Indesit Company

WIE107EX

30548

Exploded views

n1040333: Modification of EVOII seal

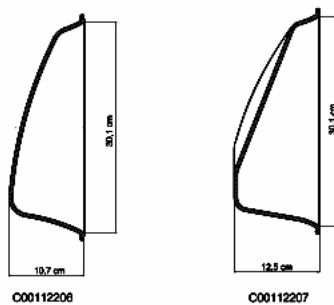
From serial no. 40614.0001, all EVO II appliances have been equipped with the following seals with a new sealing lip profile with basket:

C00110326 - EVOII DOOR SEAL D=30-30 CM STANDARD (Comunanza)
C00110330 - DOOR SEAL EVOII SNELLA D= 30 - 30 (Comunanza);
C00111416 - DOOR SEAL EVOII D=30-30 CM STANDARD (Teverola-Brembate).

Concerning Teverola (plant no. 46) and Brembate (plant no. 91) production, the door seal C00111416 must be used only on standard machines from the serial number 41231.0000. For the machines with the serial numbers prior to 41231.0000 it will be used the door seal C00092154.

1) With regard to models with commutator motor, the new seal **MUST BE USED** together with the door assembly with deep glass (standard on Snella models). Given below are the modification introduction serial numbers with deep glass or standard glass and related spare part codes.

- From serial no. 40405.0001 on Teverola products (industrial code starting with 46...);
- From serial no. 40614.0001 on Brembate 5kg products (industrial code starting with 91...);
- From serial no. 40426.0001 on Brembate 6kg products (industrial code starting with 91....).

C00096860 - COMPLETE DOOR DEEP B27 EVO II INDESIT
C00092157 - COMPLETE DOOR DEEP B27 EVO II ARISTON.

- From serial no. 40317.0001 on Snella products produced in Comunanza (industrial code starting with 80...).

C00110178 - COMPLETE DOOR STAND. GREY EVOII ARISTON SNELLA;
C00110133 - COMPLETE DOOR STAND. WHITE EVO II ARISTON SNELLA;
C00098441 - COMPLETE DOOR STAND. GREY EVOII INDESIT SNELLA;
C00110134 - COMPLETE DOOR STAND. WHITE EVO II INDESIT SNELLA;

From serial no. 40329.0001 all others.

C00092157 - COMPLETE DOOR DEEP B27 EVO II ARISTON.
C00096860 - COMPLETE DOOR DEEP B27 EVO II INDESIT;
C00096416 - COMPLETE DOOR DEEP GREY 647 EVOII VETRO;
C00099930 - COMPLETE DOOR EVOII INDESIT GREY 647 VETRO.

When a seal needs replacing on products with serial numbers before the ones indicated above, the premodification seal can be used; in the event of garment interference between the seal and basket, it will be **NECESSARY** to replace the door seal and glass (see following list and enclosed image):

C00112007 - DOOR GLASS DEEP EVOII;
C00112006 - DOOR GLASS STANDARD FOR SNELLA EVOII;

2) With regard to models with induction motor, the new seal can also be used on premodification products, without having to replace the door glass.
